VKM 31012 – VKMA 31014

Boletim Técnico – Janeiro de 2012

AUDI, SEAT, SKODA, VW

Recomendações de montagem

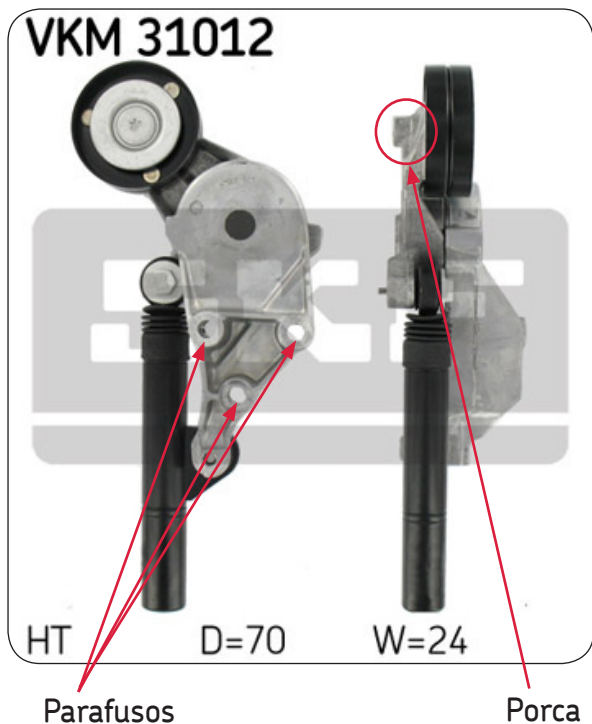
Nos modelos indicados acima, a peça moldada do tensor auxiliar do kit VKM 31012 pode partir perto do ponto de fixação inferior do pistão hidráulico. As causas mais prováveis disto podem ser:

- Polia livre do alternador (FAP) gasta.
- Alternadores baratos de substituição equipados com uma polia sólida simples.
- Modelos de veículo indicados acima e anteriores a 07/1998, que estejam equipados com uma polia de alternador sólida.

Nos 3 casos indicados acima, o tensor tenta compensar a ausência da função da FAP e fica sujeito a vibração excessiva. O tensor não foi concebido para funcionar em condições tão extremas e, por conseguinte, o suporte do tensor quebra perto do ponto de montagem inferior do pistão hidráulico.

A SKF recomenda vivamente a substituição de todo o sistema de acessórios – os kits da SKF indicados em baixo incluem a correia auxiliar, o tensor e a FAP (polia livre do alternador):

- VKMAF 31014-1: VKMA 31014 + FAP VKM 03101
- VKMAF 31014-2: VKMA 31014 + FAP VKM 03100

RECOMENDAÇÕES DE MONTAGEM

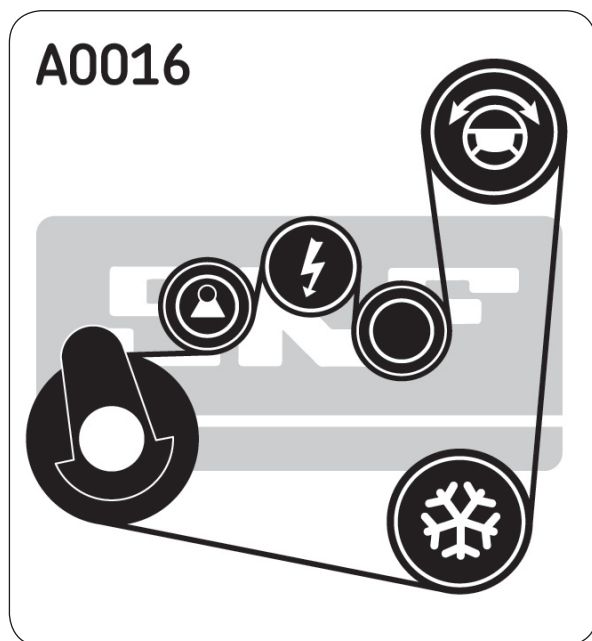
- 1) Liberte a tensão da correia multi-v através da fixação da ferramenta de tamanho correcto na porca cativa da parte de trás do tensor do kit VKM 31012 (ver figura). De seguida, remova a correia do sistema. Remova os 3 parafusos de retenção e desmonte o tensor.
- 2) Instale o novo tensor tendo o cuidado de garantir que todos os parafusos de retenção são apertados com o binário recomendado nas directrizes do fabricante do veículo antes de libertar a tensão. Instale **sempre** uma correia **nova**. Nunca utilize a antiga!
